Réaménagement de la place Marcel Bertone

COMPTE
RENDU

28 JUIN 2012

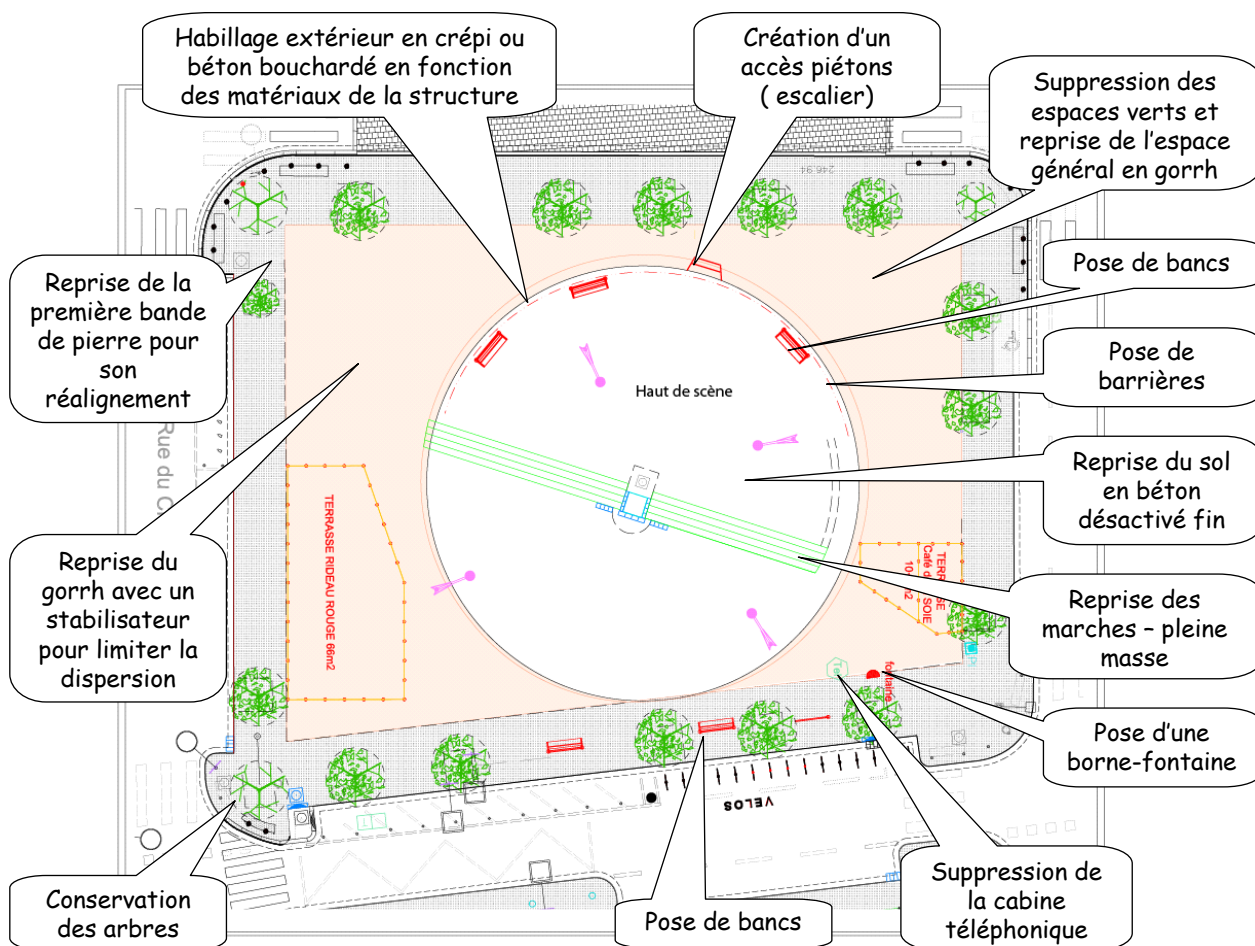
- Commerce du Vin d'anges : le maire s'est engagé pour que les nouveaux commerces aient une terrasse sur la place
-> *Le maire ne s'est pas engagé à une création automatique de terrasses mais au maintien des surfaces existantes. Chaque demande est étudiée finement avec les services de la ville à chaque nouvelle saison. S'il doit y avoir une nouvelle implantation commerciale, les établissements devront discuter entre eux pour la répartition des surfaces.*

- Combien de places de stationnement vont être supprimées par ce projet ?
-> *Une dizaine de places seront supprimées afin de sécuriser les traversées piétonnes.*

- Est-ce que le silo à verre enterré va générer des nuisances sonores ?
-> *Comme pour tous silos à verre, celui-ci fera un minimum de bruits lors d'un dépôt de verre et lors de son vidage.*

- Une participante regrette la suppression des espaces verts sans renouvellement d'espaces végétalisés
-> *Les arbres sont le principal espace vert de cette place et seront bien sûr préservés. Par ailleurs, nous avons demandé des jardinières à l'adjoint de la Ville de Lyon en charge des espaces verts pour compléter l'aménagement présenté ce soir.*

- Etes-vous certains que la contre-allée a des pavés sous la couverture goudron ?
-> *Le service Voirie nous a confirmé cet élément.*

- Pour une participante, il est dommage d'avoir maintenu la circulation de la contre-allée
-> *Les précédents échanges nous ont amenés à maintenir cette circulation.*

- Est-ce que les arbres qui manquent seront replantés ?
-> *Pas pour le moment.*

- Est-ce que les arbres actuels vont être élagués ?
-> *Oui, le Grand Lyon a programmé une taille des branches en surnombre fin juillet.*

- Est-ce que l'aire vélos présentée s'ajoutera à celle qui a dernièrement été installée rue du Chariot d'Or ?
-> *L'aire dernièrement installée va être décalée rue de Belfort.*

- Il est demandé plus de bancs sur la place
-> *Nous pourrions étudier le rajout d'un ou deux bancs.*
